RESOLUCIÓN N° 201950124382 DE 2019

Por la cual se ajustan algunos mapas de la cartografía oficial protocolizada con el Plan de Ordenamiento Territorial, por la existencia de algunas inconsistencias gráficas de los elementos constitutivos del Espacio Público Existente, ubicados en distintas zonas de la ciudad de Medellín

7.1 Ficha Técnica N° 54: predios destinados como zonas verdes recreacionales al interior de la Urbanización Oasis del Jardín, ubicado en el Barrio La Salle, Comuna 03 – Manrique, Polígono de tratamiento Z1_CN3_2.

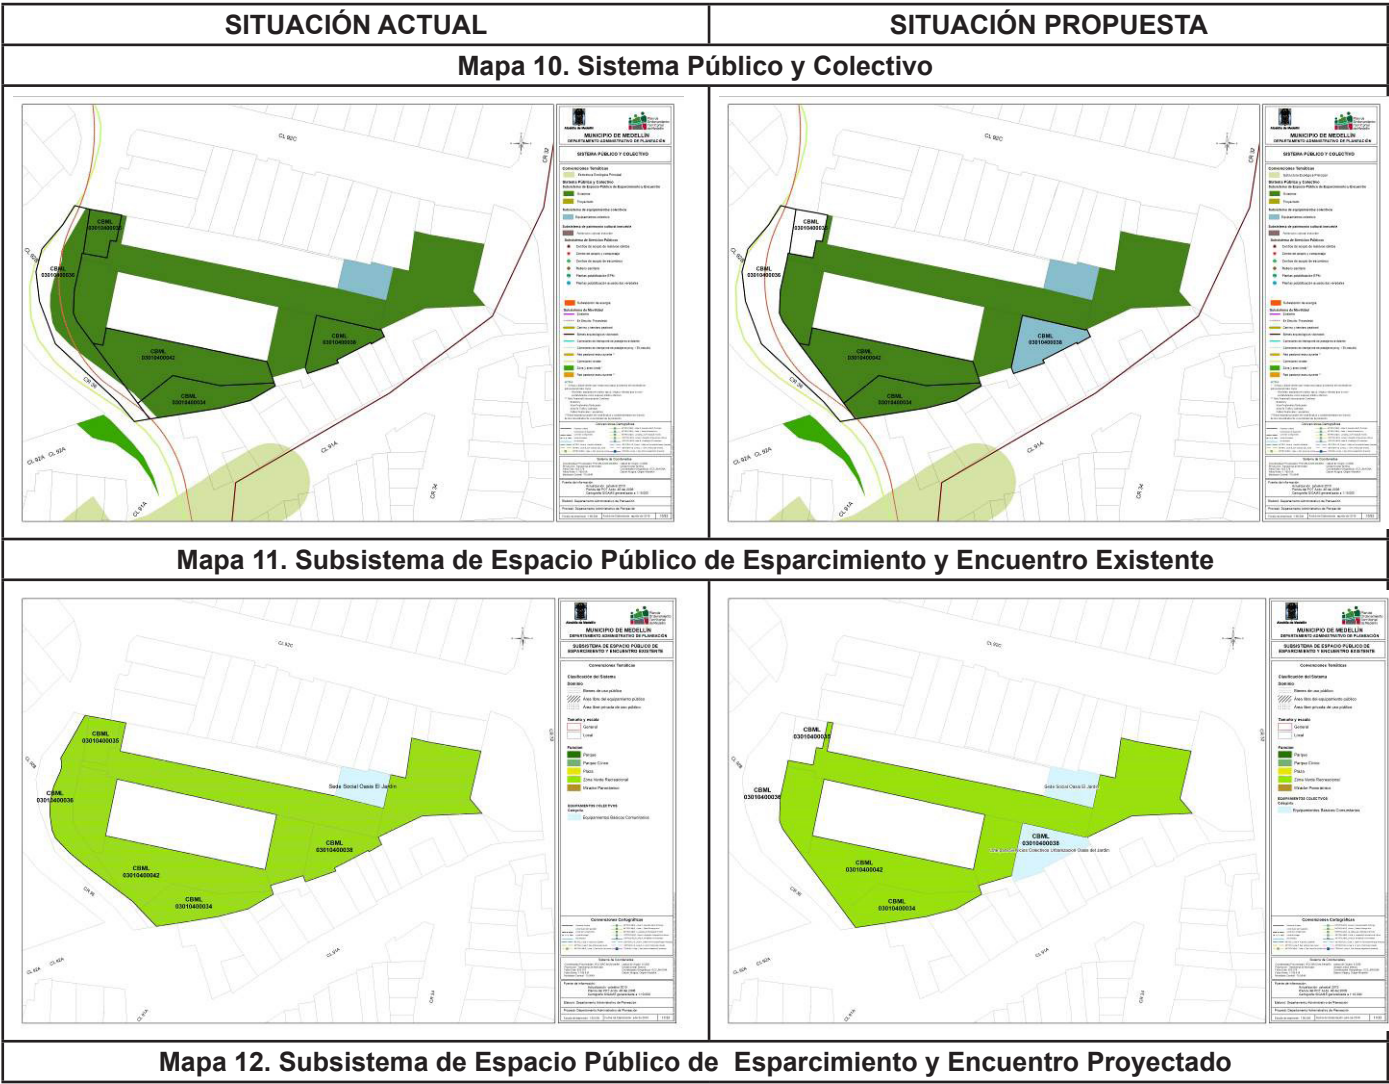
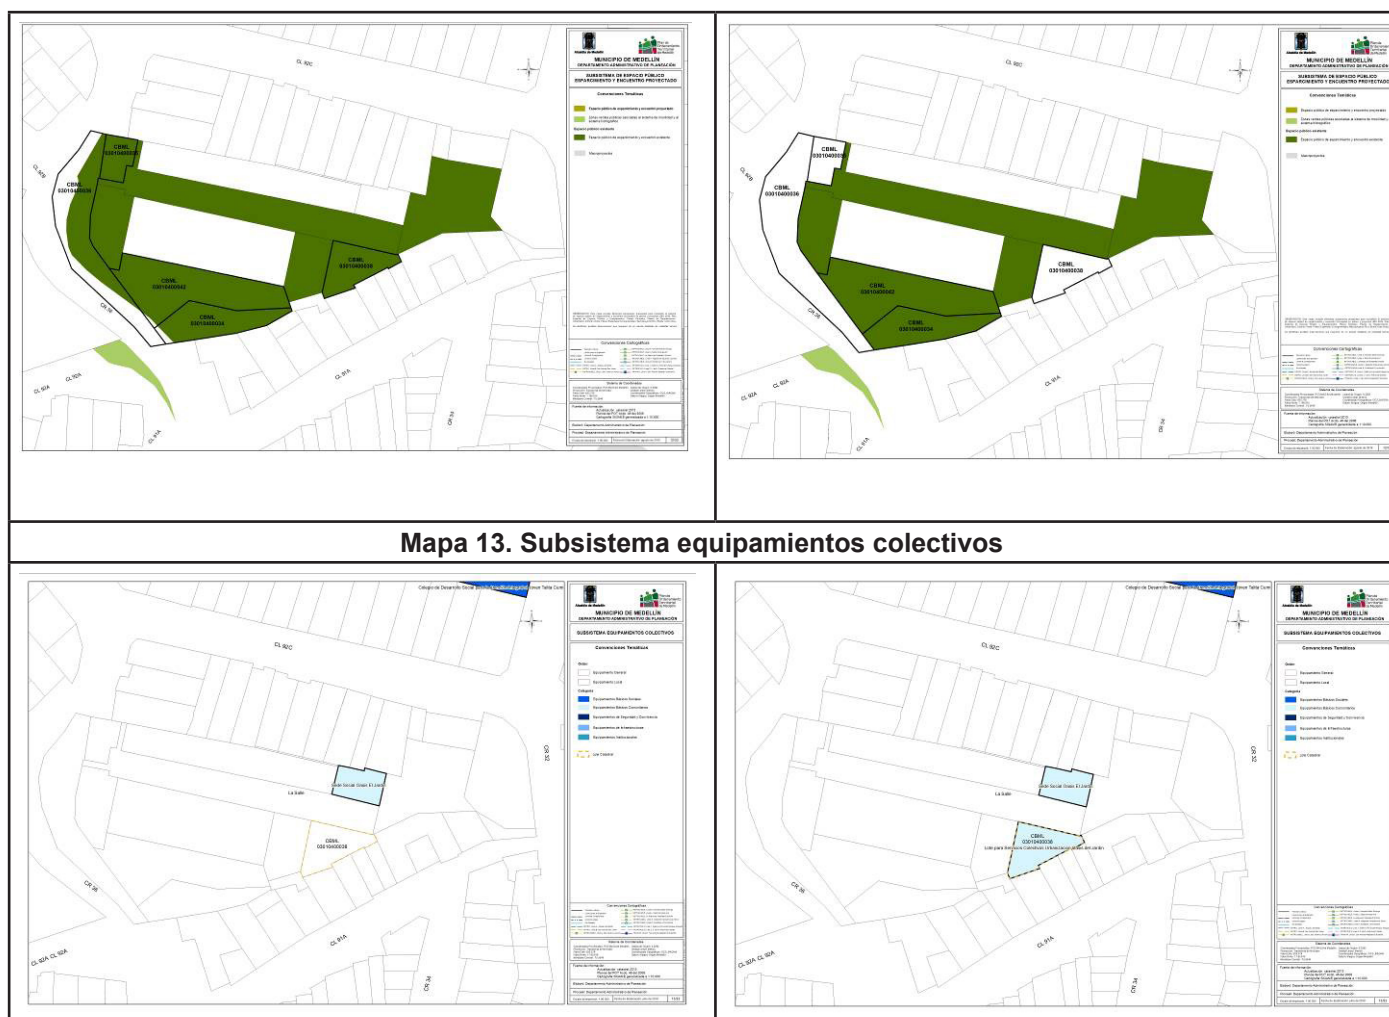
03010400035: Este predio se encuentra destinado en el mapa 11_Subsistema de Espacio Público de Esparcimiento y Encuentro Existente como una zona verde y debe ser suprimida de este Subsistema, ya que este se encuentra destinado a parqueadero público, según el planteamiento urbanístico aprobado para la urbanización Oasis del Jardín.

03010400036: Este predio se encuentra destinado en el mapa 11_Subsistema de Espacio Público Existente como zona verde en su mayor porcentaje. Una vez verificada la información que reposa en las bases de datos de la Secretaría de Suministros y Servicios y en el expediente de la Urbanización Oasis del Jardín, identificado con el código U-9721, se encuentra que el lote con CBML 03010400036 hace parte de los bienes de uso público propiedad del Municipio de Medellín, destinado a la conformación de la Carrera 36. Por lo tanto, se debe suprimir el espacio público existente asociado a este predio. ya que corresponde a una vía.

capa “lote” del GISCAT – Catastro, se identifica que se presenta una inexactitud en la delimitación del espacio público existente asociado a este predio. Por lo tanto, se debe corregir la delimitación del dibujo, acogiéndose a la delimitación precisa del lote.

03010400034: Verificada la delimitación del predio con la capa “lote” del GISCAT- Catastro, se identifica que se presenta una inexactitud en la delimitación del espacio público existente asociado a este predio. Por lo tanto, se debe proceder con la corrección de la delimitación del dibujo, acogiéndose a la delimitación precisa del lote.

03010400038: Consultada la información que reposa en el expediente de la Urbanización Oasis del Jardín, identificada con el código U-9721, se identifica que el predio está destinado desde el atlas cartográfico del POT como una zona verde recreacional. No obstante, en realidad está destinado a áreas de servicios colectivos, acorde con la información que reposa en el expediente BF – 344 suministrado por la Unidad de Gestión de Bienes Inmuebles de la Secretaría de Suministros y Servicios, e identificado por dicha Dependencia como un Bien Fiscal propiedad del Municipio de Medellín.

Se identifica que el área de espacio público asociada al predio debe ser suprimida del Subsistema de Espacio Público de Esparcimiento y Encuentro Existente y, a su vez, debe ser

trasladada al inventario del Subsistema de Equipamientos Colectivos, ya que esta hace parte del inventario de las áreas clasificadas como bienes fiscales y cuya destinación es “Área de Servicios Colectivos”, acorde con la información que reposa en el expediente BF – 344, matrícula inmobiliaria 5185023, clasificándolo como Equipamiento Básico Comunitarios – Equipamiento Comunitario, e orden Local y nivel Barrial y Suburbano.

Por lo anterior, se ha configurado una inconsistencia cartográfica en los CBML enunciados, en cuanto a sus destinaciones y delimitaciones y por ende deben ajustarse los mapas N° 10_Sistema público y colectivo; N° 11_Subsistema de espacio público de esparcimiento y encuentro existente; N° 12_Subsistema de espacio público de esparcimiento y encuentro proyectado; y N° 13_Subsistema Equipamientos Colectivos.

7.2 Ficha Técnica N° 55: predios identificados con los códigos CBML 10080010001, 10090120001, 10100020002, 10070070003, 10070070004 y 10070070002 ubicados en la Comuna 10 – La Candelaria, Polígono de tratamiento Z3_C3_14.

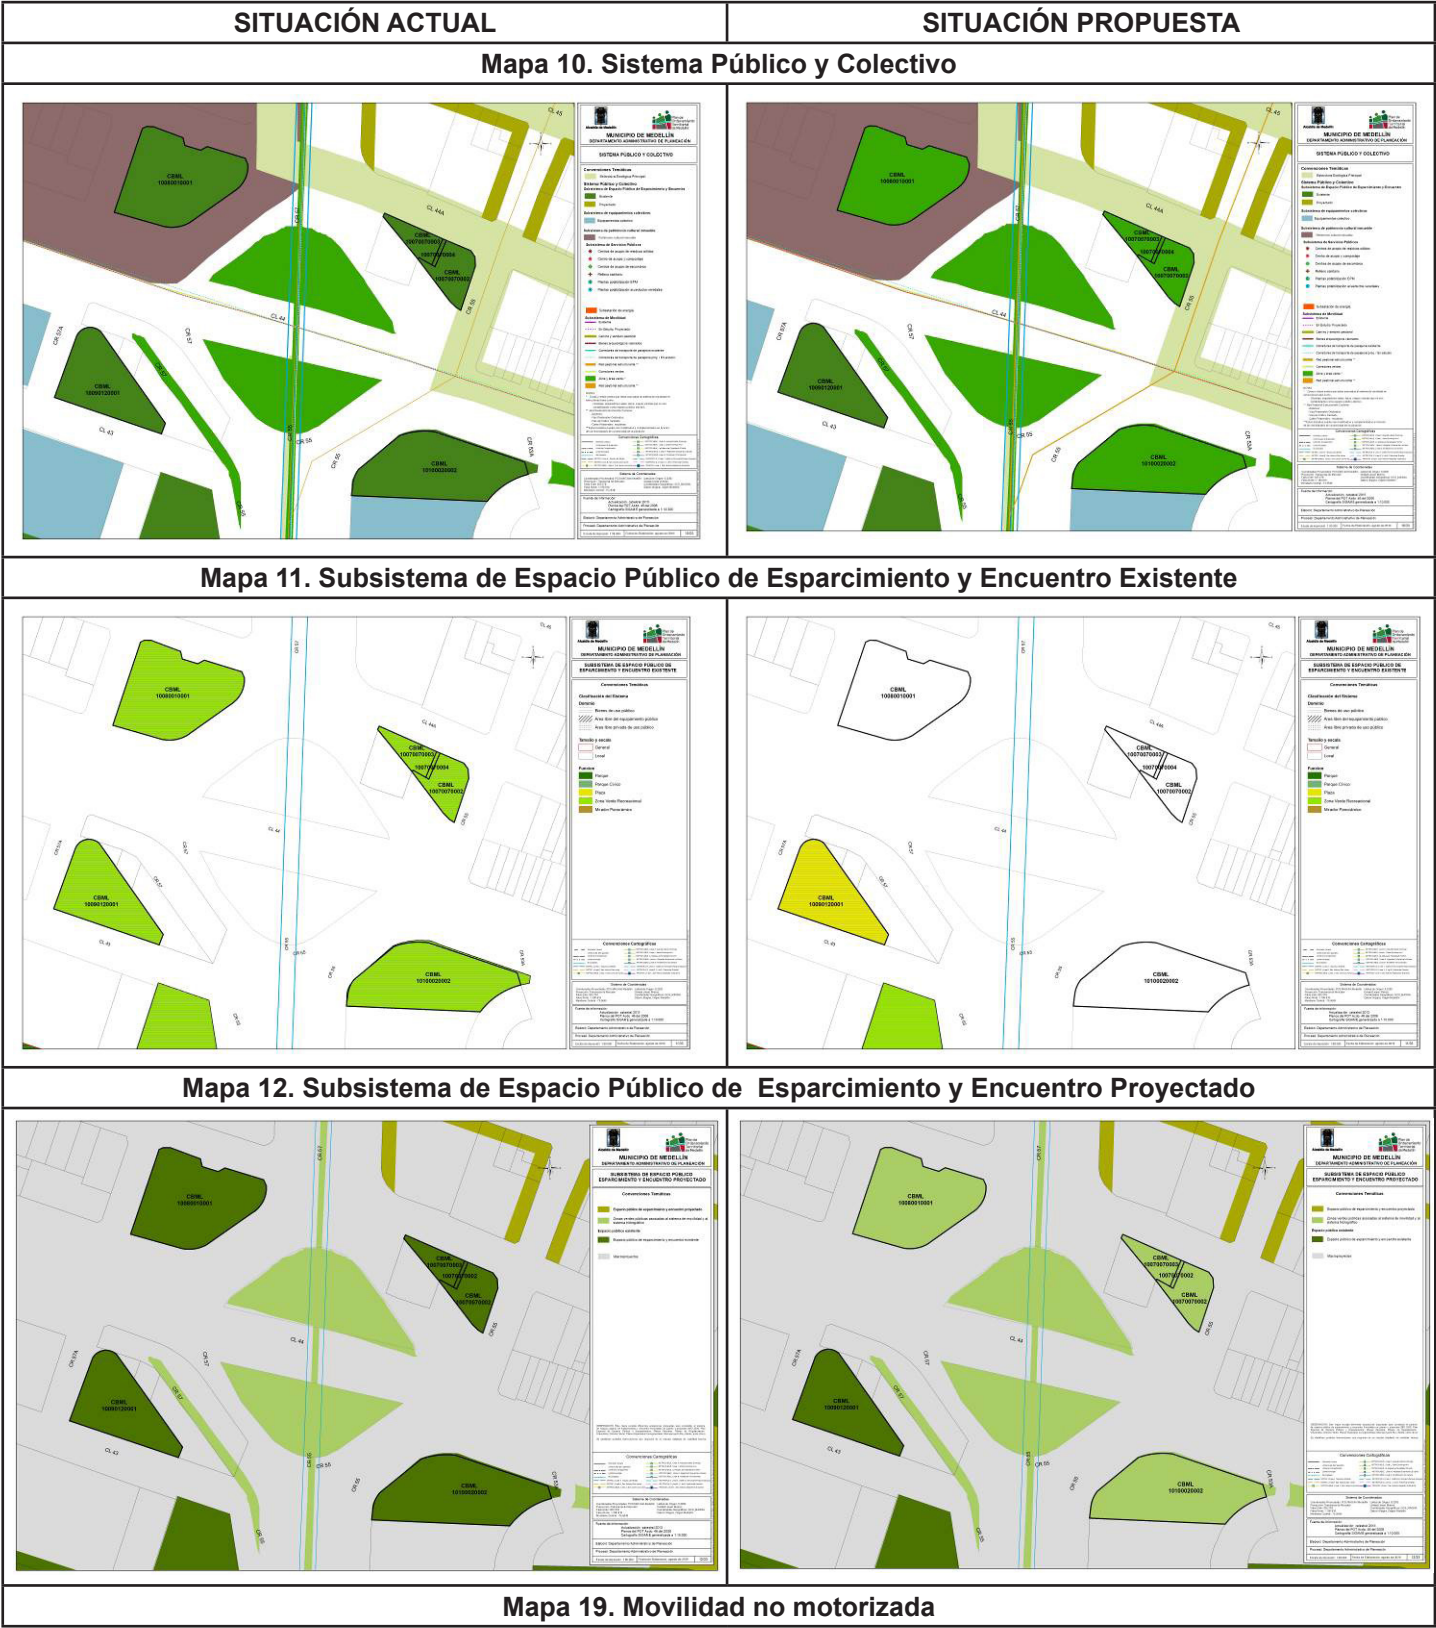
Los predios con CBML 10080010001, 10100020002, 10070070002, 10070070003 y 10070070004 hacen parte de los bienes de usos público del Municipio de Medellín y están destinados a zonas verdes vinculadas al Subsistema de Movilidad, en tanto que son áreas que se conformaron como espacios complementarios a la construcción del puente de Guayaquil y a las áreas verdes colindantes a la Calle 44 (San Juan) y la Calle 44A. Se debe realizar el ajuste cartográfico, de tal manera que estas zonas verdes recreacionales migren del inventario de los espacios públicos de esparcimiento y encuentro existente, al inventario de las zonas verdes asociadas al Subsistema de Movilidad. Estas

zonas verdes se clasifican dentro de la base de datos como “Zona verde componente de la sección vial” y su tipología es la de “Zona y área verde asociada”.

El espacio público vinculado al predio con CBML 10090120001 debe ser reclasificado dentro de la base de datos del atlas cartográfico POT, ya que por sus características funcionales, debe pasar de la categoría y función “Zona verde recreacional” a “Plazoleta”, de conformidad con lo establecido en el numeral 3 del artículo 63 del POT.

Por lo anterior, se ha configurado una inconsistencia cartográfica en los CBML enunciados, en cuanto a sus destinaciones y delimitaciones y por ende deben ajustarse los mapas N° 10_Sistema público y colectivo; N° 11_Subsistema de espacio público de esparcimiento y encuentro existente; N° 12_Subsistema de espacio público de esparcimiento y encuentro proyectado; N° 19_Movilidad no motorizada; y N° 20_Subsistema de centralidades.

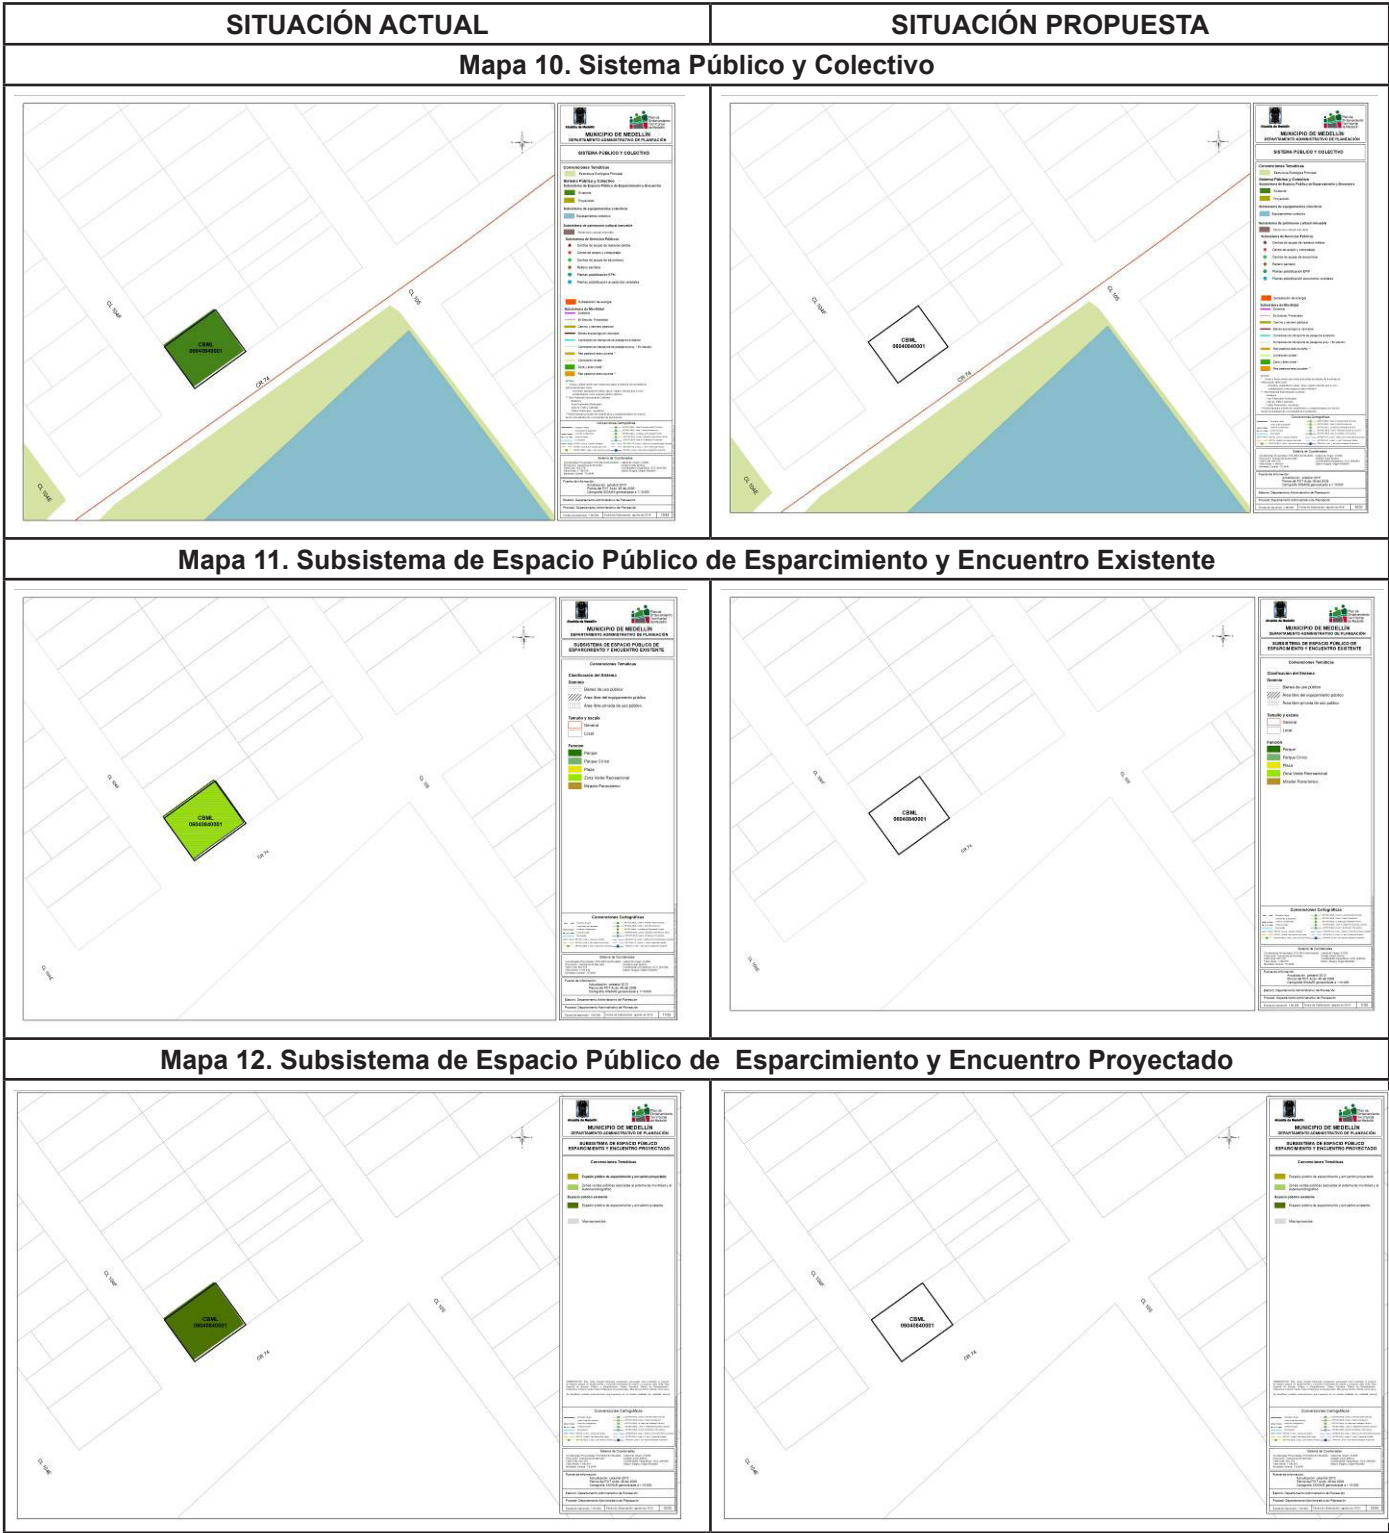
Sin embargo, de acuerdo con la Ficha Técnica, después de verificar en las bases de datos institucionales y en el expediente de la Urbanización El Pedregal, con código U-358, se identificó que este lote no hace parte de los bienes de usos público ni fiscales del Municipio de Medellín ni de las áreas de cesión correspondientes a dicha Urbanización, lo cual fue corroborado por la Secretaría de Suministros y

Servicios mediante el Oficio con Radicado 201720024158, en el cual se indica, además, que la Subsecretaría de Catastro de la Secretaría de Gestión y Control Territorial identificó el mismo predio como de propiedad particular.

Por lo anterior, se ha configurado una inconsistencia cartográfica en el CBML enunciado, en cuanto a sus destinaciones y delimitaciones y por ende deben ajustarse los mapas N° 10_Sistema público y colectivo; N° 11_Subsistema de espacio público de esparcimiento y encuentro existente; y N° 12_Subsistema de espacio público de esparcimiento y encuentro proyectado.
